**Всемирный форум для согласования правил
в области транспортных средств**

Рабочая группа по пассивной безопасности

Правила № 100 (транспортные средства с электроприводом)

Предложение по поправкам серии 04 к Правилам № 100 (транспортные средства с электроприводом)*

Рисунок 4

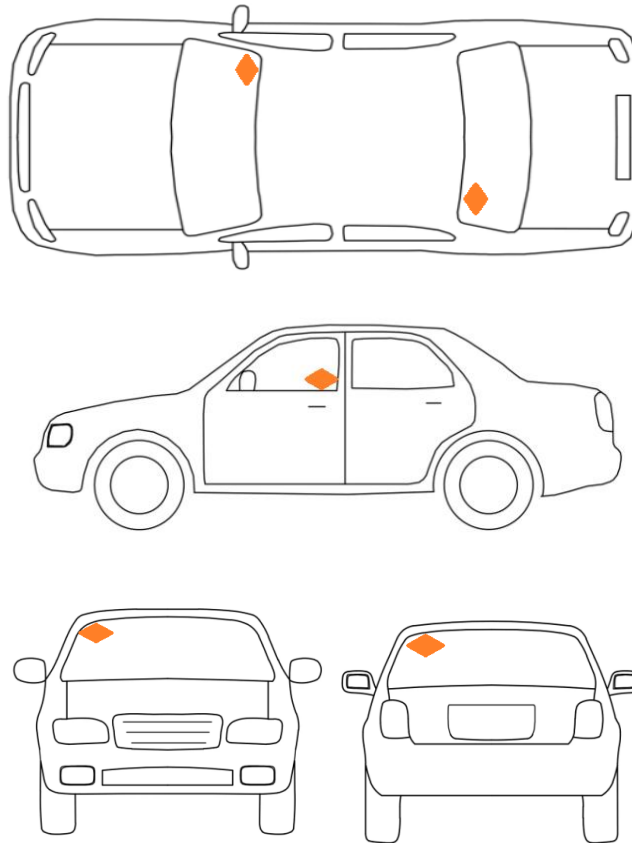
Идентификационная наклейка на транспортных средствах категорий M1 и N1

размещается с четырех сторон (рисунок 4, 6):

- спереди: верхний угол лобового стекла со стороны пассажира;
- справа и слева: в нижнем углу бокового стекла возле стойки кузова В;
- сзади: верхний угол заднего стекла со стороны водителя. При отсутствии заднего стекла на заднюю часть кузова со стороны водителя.

Рисунок 5
Размещение на транспортном средстве категории М₂ и М₃

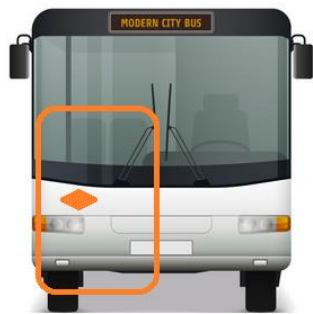
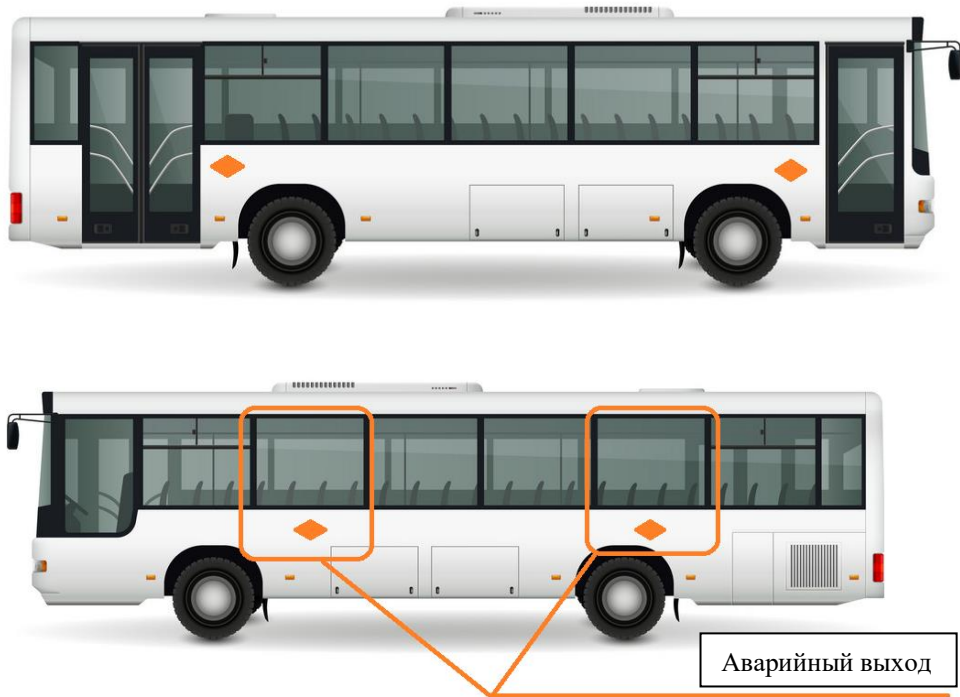
Идентификационная наклейка на транспортных средствах категорий M2 и M3 размещается с четырех сторон и опционально на крыше (рисунок 5):

- спереди: со стороны дверей салона на лобовом стекле или кузове (наклейка должна контрастировать с фоном);
- сзади: со стороны водителя на заднем стекле или кузове (наклейка должна контрастировать с фоном);
- справа и слева: снаружи дверей с правой (в случае транспортных средств, предназначенных для левостороннего движения) либо с левой (в случае транспортных средств, предназначенных для правостороннего движения) стороны, а также с противоположной стороны у аварийных выходов. Наклейку необходимо расположить таким образом, чтобы при открытии дверей она была видна (например, если дверь салона открывается во внутрь, то наклейка располагается на кузове рядом. Если дверь открывается, сдвигаясь наружу, то наклейка может располагаться на лицевой части двери)
- сверху: на крыше возле аварийного выхода

Рисунок 7
Размещение на транспортном средстве категории N₂

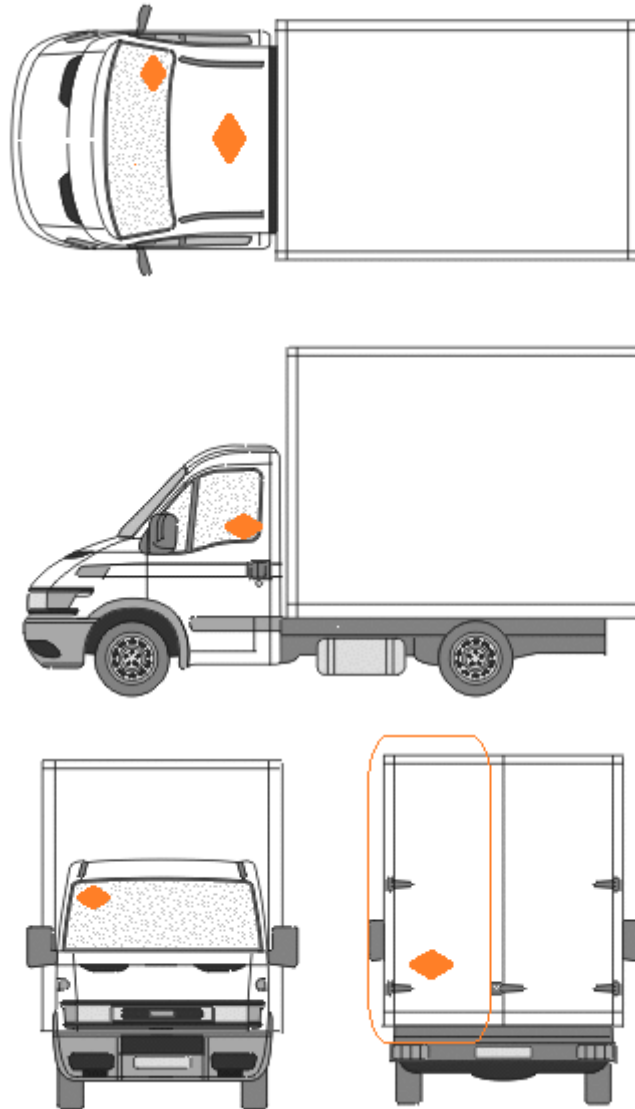
Идентификационная наклейка на транспортных средствах категорий N2 размещается с четырех сторон и опционально на крыше (рисунок 7):

- спереди: верхний угол лобового стекла со стороны пассажира;
- справа и слева: в нижнем углу бокового стекла возле стойки кузова В;
- сзади: верхний угол заднего стекла со стороны водителя. При отсутствии заднего стекла на заднюю часть кузова со стороны водителя.

Рисунок 8

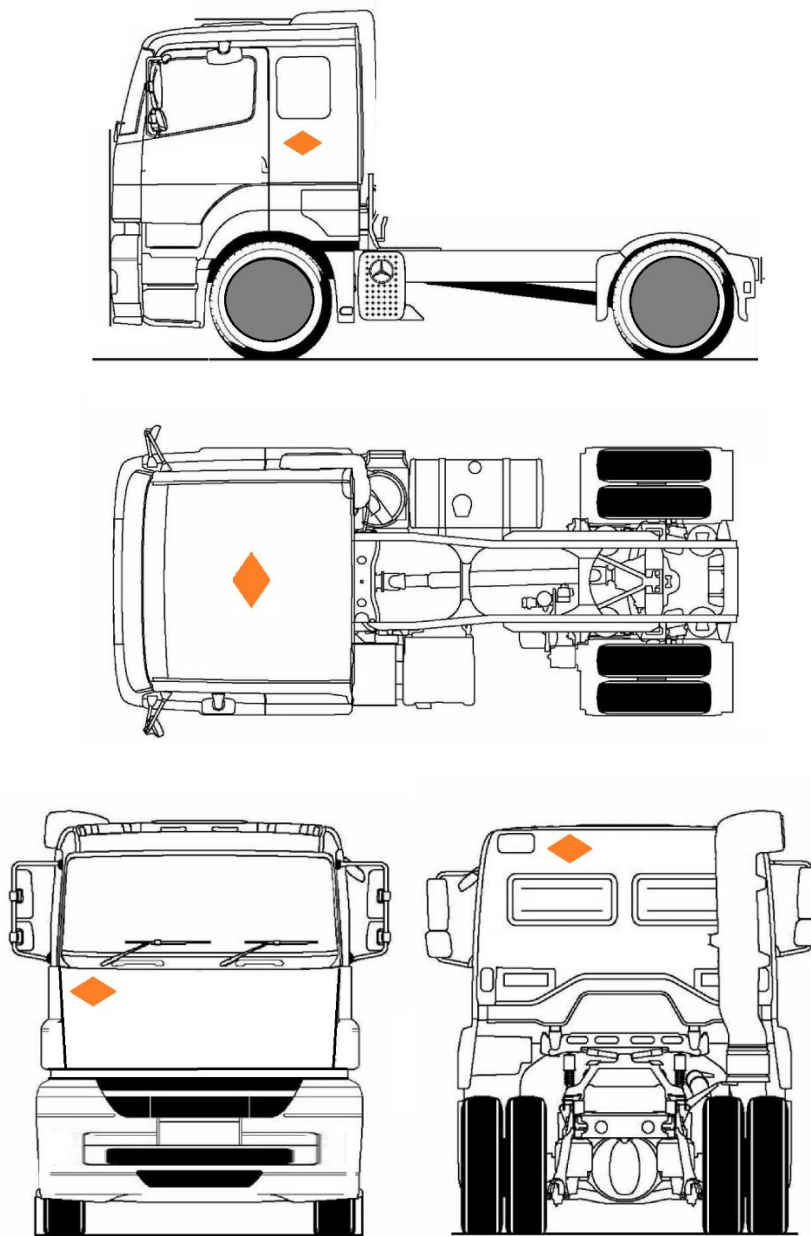
Идентификационная наклейка на транспортных средствах категорий N3 размещается с четырех сторон и опционально на крыше (рисунок 8):

- спереди: со стороны пассажира на лобовом стекле или кузове (наклейка должна контрастировать с фоном);
- справа и слева: снаружи дверей

- сзади: верхний угол заднего стекла со стороны водителя. При отсутствии заднего стекла на заднюю часть кузова со стороны водителя.
- сверху возле аварийного выхода.
